Verbesserung

Funktion der Radbremse

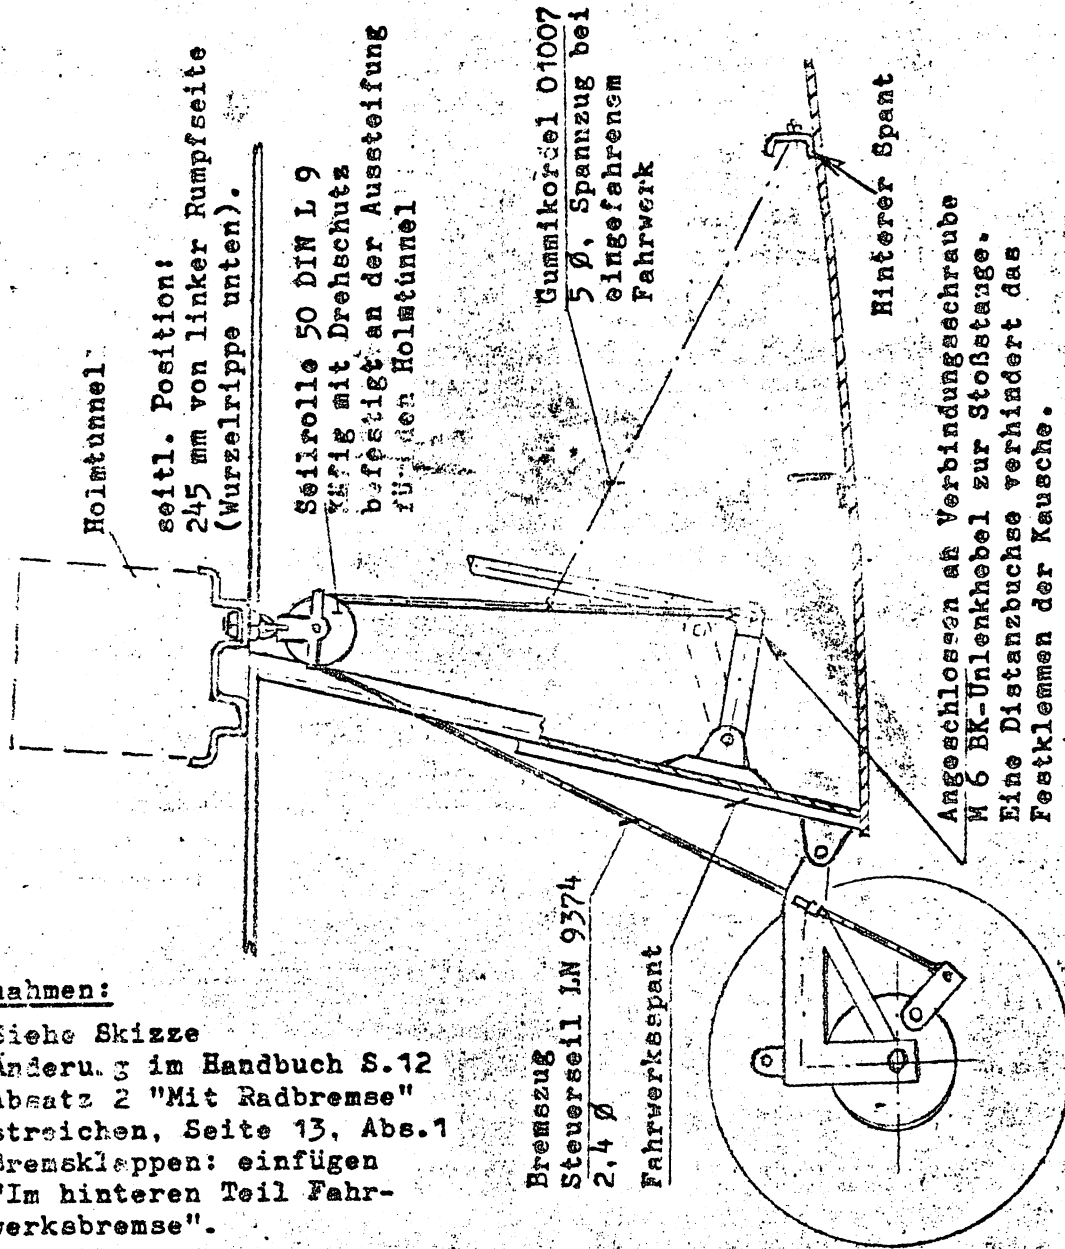
Antrieb des Bremszuges durch Betätigung der Bremsklappe. Der Anschluß erfolgt an Umlenkhebel für BK-Betätigung an der Rückseite des Fahrwerkspantes, geführt über eine Seilrolle, die an der Versteifung des Flügeltunnels befestigt ist.

Bei der Einstellung der Bremse ist unbedingt zu beachten, daß die Oberkante der Bremsklappe mindestens 10 cm über das Flügelprofil herausragen muß, bevor die Bremse einsetzt.

1. Siehe Skizze
2. Änderung im Handbuch S.12 Absatz 2 "Mit Radbremse" streichen, Seite 13, Abs.1 Bremsklappen: einfügen "Im hinteren Teil Fahrwerksbremse".
